**Parafia Rzymskokatolicka
Świętego Jacka**
ul. Sienkiewicza 45
41-404 Mysłowice 4- Morgi

Dotyczy: zapytania ofertowego na „Wykonanie ocieplenia wraz z wymianą stolarki okiennej i drzwiowej w budynku kościoła przy ul. Sienkiewicza 45 w Mysłowicach”

Zamawiający informuje, że w dniu 20 września 2019 r. wpłynęły następujące pytania do postępowania :

NR RYS.: 66
 SKALA: 1:50
 FORMAT: A3
 DATA: czerwiec 2017

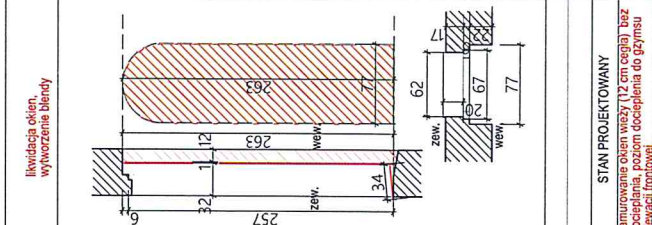
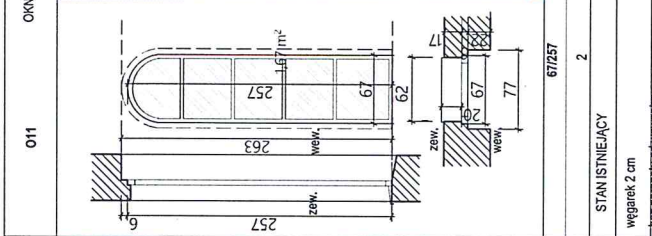
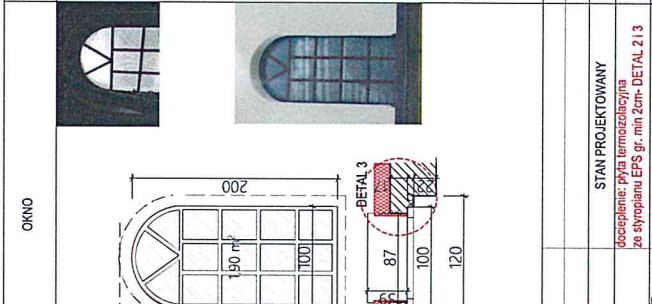
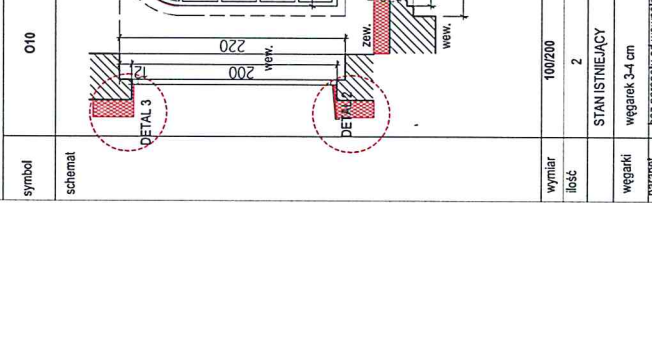
Po wizji lokalnej na terenie budowy mam więcej wątpliwości niż przed nią. Dlatego w załączniku w PDF kosztorys robót, które według mnie trzeba wykonać aby wszystko było ok. Ponadto okien w "nowej" części jest 10 szt. a w kosztorysie jest okien do wykucia 25 szt. a do montażu 35 szt. . Proszę wskazać, które z dodatkowych okien należy pomierzyć i wycenić. Na przesłanym przedmiarze proszę wykreślić te pozycje których nie należy wyceniać i tak poprawiony kosztorys zeskanować i odesłać mailem zwrotnym

Odnosnie wymiany stolarki okiennej, projektant informuje, że wycenić w ofercie należy tylko okna wskazane na rysunku projektowym nr 66, który jest załącznikiem do niniejszych odpowiedzi.

Nowe okna PCV, współczynnik Uw min 0,900 W/(m²K), kolor ram: ciemny brąz, dopasowany do okien O3 i O4
UWAGA! PRZED ZAMÓWIENIEM NALEŻY SPRAWDZIĆ NA BUDOWIE RAZ JESZCZE ILOŚĆ I ROZMIAR ZAMAWIANYCH OKIEN
